**REACTIENOTA**  
**Ontwerp projectplan**  
**'EVZ Buurserbeek traject Lankheterbrug-  
Veddersbrug-Mentinksweg'**

*september 2014*

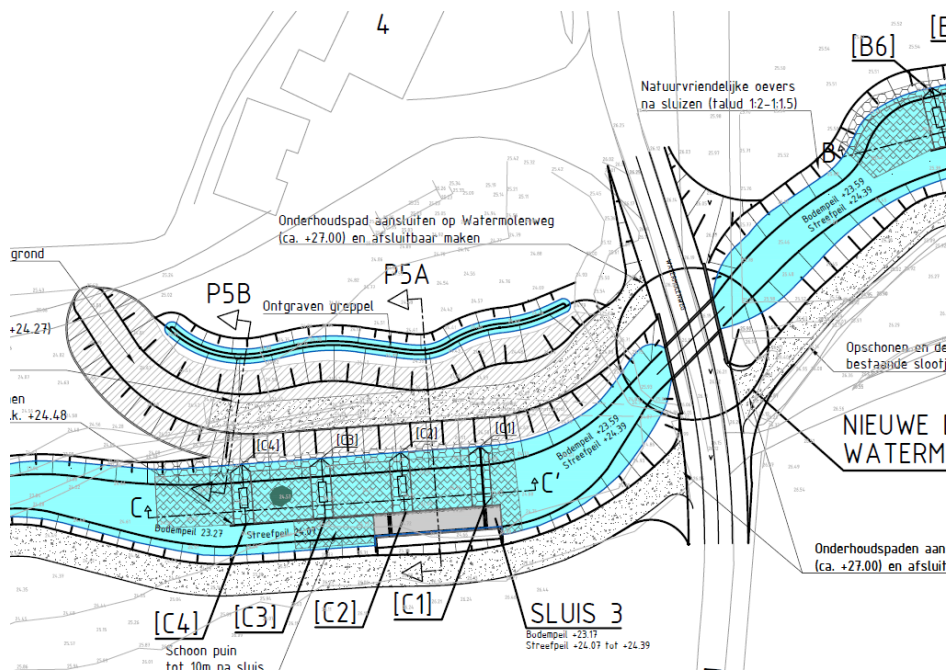
4.	<p>De kans op wateroverlast neemt toe.</p>	<p>Het waterschap kan indieners geruststellen. Uiteraard heeft het waterschap bij de totstandkoming van het ontwerpbesluit onderzocht en berekend wat de hydrologische en hydraulische gevolgen zijn van de beoogde aanpassingen in het watersysteem. Door de aanpassingen zal de waterstand bij Watermolenweg 4 niet vaker dan eens per 100 jaar leiden tot wateroverlast (conform het geldende beschermingsniveau). Bovendien zullen door de aanleg van de vispassage de waterstanden bij extreem hoog water op de Buurserbeek dalen door de extra afvoercapaciteit die ontstaat door aanleg van de vispassage. Daarmee wordt één van de beleidsdoelstellingen van het waterschap uitgevoerd. In bijlage 1 wordt een nadere toelichting gegeven op het geldende beschermingsniveau.</p>	Nee

In de reactienota 'Ontwerp projectplan 'EVZ Buurserbeek traject Lankheterbrug-Vedersbrug-Mentinksweg' is een zienswijze ingediend waarin gesteld wordt dat de kans op wateroverlast toeneemt bij het perceel Watermolenweg 4. [Hieronder wordt toegelicht](#) dat de kans op wateroverlast door de uitvoering van het project niet zal toenemen. [Sterker nog, de afvoercapaciteit van de Buurserbeek zal toenemen door uitvoering van het besluit.](#)

In het ontwerp van het project wordt een vispassage aangelegd via de 'Oude Omvloed' die de Buurserbeek bovenstrooms van stuw Watermolen verbindt met de Buurserbeek benedenstrooms van deze stuw. Het tracé van de vispassage loopt tientallen meters ten zuiden van Watermolenweg 4. Om water door de vispassage te laten lopen wordt er een doorsteek gemaakt door de kade langs de Buurserbeek. Deze doorgang wordt 2,5 m breed.

Ter hoogte van Watermolenweg komt een serie cascadestuwen die aan de noordkant wordt begrensd door een kade met hoogte 25,5 m+NAP. Achter de kade ligt een kwelslootje die benedenstrooms van cascade C4 ontwaterd via een duiker (zie onderstaande uitsnede van de bestekstekening).

Als gevolg van de aanleg van de vispassage zal er Buurserbeekwater door de 'Oude Omvloed-Wtg. v.d. Molenhoek' gaan stromen. De hoeveelheid water die door de vispassage stroomt is afhankelijk van de waterstand op de Buurserbeek. Doordat stuw Watermolen automatisch daalt bij een grote wateraanvoer van de Buurserbeek wordt de waterstand bij de instroom van de vispassage kunstmatig constant gehouden. Daarmee is ook de waterafvoer door de vispassage constant. Bij extreem hoogwater echter zal het water in de Buurserbeek boven het streefpeil stijgen waarmee ook de watertoevoer naar de vispassage toe zal nemen. De hoeveelheid water die door de vispassage kan stromen wordt echter beperkt door de beperkte instroombreedte door de kade (2,5 m breed) en door de hoogte van de meest bovenstrooms gelegen cascadetrap. In het meest extreme geval (1x/100 jaar) stroomt er ongeveer 75 cm water over de eerste cascade. Omdat alle cascades dezelfde afmetingen hebben zullen ook de cascades C1 t/m C4 een overstortende straal van ongeveer 75 cm hebben. In deze situatie stijgt de waterstand bovenstrooms van cascade C1 tot +/-25,0 m+NAP (zie onderstaande tabel). De kade aan de noordzijde is met 25,5 m+NAP hoog genoeg om dit water te keren.
